2381

MUSTORP OVERGANGSBRU

Østfoldbanen Ö. linje km 40.559 fra Ski
Grunnundersøkelser
Tegning Gk. 2381.

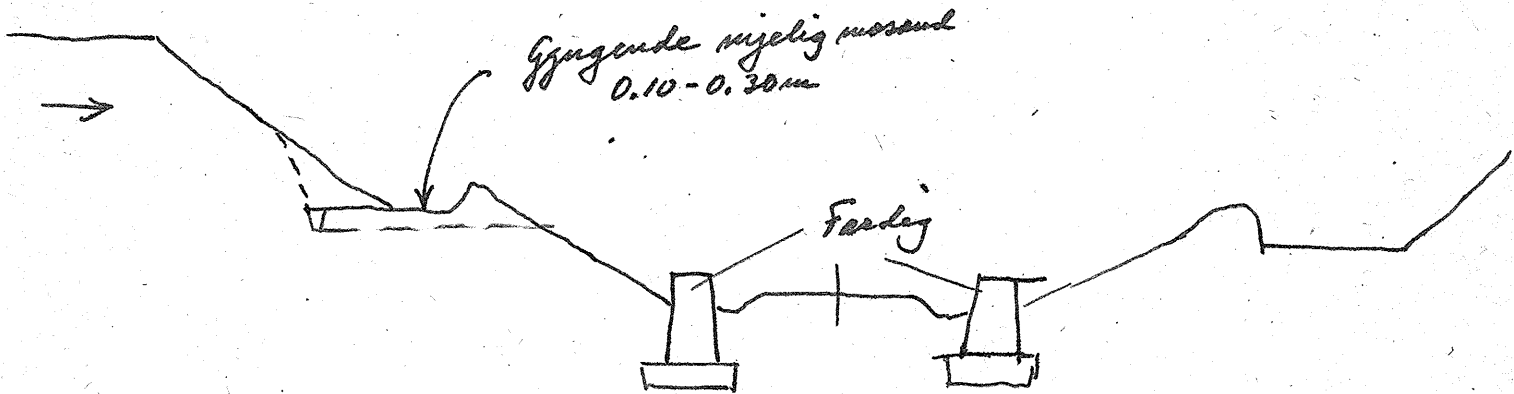
Befaring i anl. antakelse fra dist.
om at byggep. var dærligere end
forudsagt i Gk-rapport.

Byggegrøften for øveste landk. var næsten færdig udgr. (med
dragline ovenfor) Den mjelige morænd (tunge dannelse,
væbning) var gyngende å gå på. Væld lagtykkelse 0.10-0.30m
med jordlag.

Interessant at byggegrøften for høje landk. som
var færdig udgrøvet. Praktisk talt ikke ^{var} gyngende.
Skedes at det praktisk talt horisontale flateset som
jernb. skj. er tatt i, dog har et lite fall og vann-
tilsigt som vist med pilretning.

Førskrevet udtale af resterende mængde med oparbejdet og at det
på innsiden tas en grøft (blyant) med udløb. Frem-
tidig perme. drenasje skal dog ikke ligge lavere end
fund. u.k. Hvis det blir tørrer blir ant. overfl. fast.

Hvis ikke skal det med oparbejdet fjernes det som gynger eller
i det hele tatt har jeg foreslået dette som ikke
færdig. Sålen kan støpes jo for jo heller.

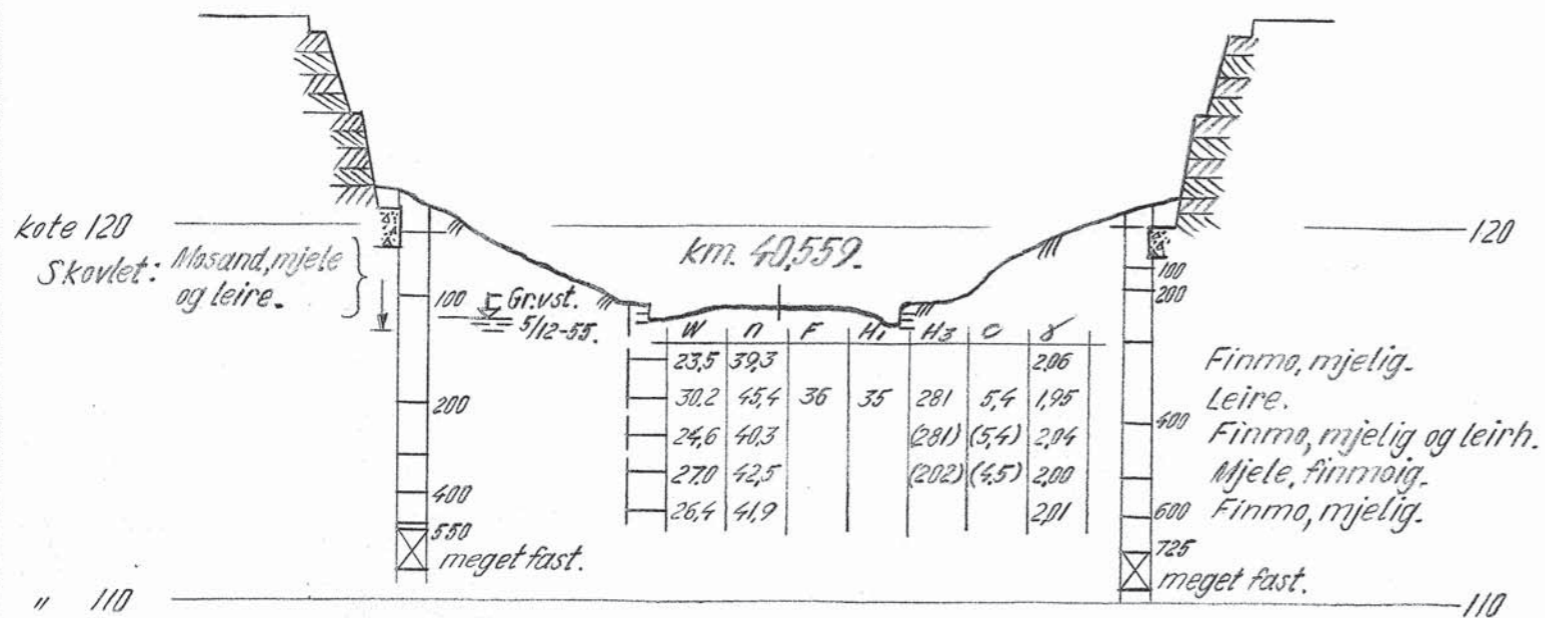
Den eksisterende brus landkar har angivelig vært utsatt for setninger, og landkarene har gått fra hverandre i toppen. Da grunnen ikke er særlig lett sammentrykkelig må man tro at også andre forhold enn konsolidering som følge av bygningslaster har gjort seg gjeldende.

Ved gravning er konstatert at det i forkant av fundamentene er påstøpt en labb, som vist på tegningen.

Konsolideringssetninger avtar med tiden og kan for nåværende belastning anses som tilnærmet ferdige. Da grunnforholdene er relativt gode og da setninger ikke har svekket grunnen skulle det ikke for jernbanen være noe behov for bygging av nye landkar av hensyn til grunnens stabilitet.

Det forutsettes at planer om forandringer eller for ny bru blir forelagt geoteknisk kontore
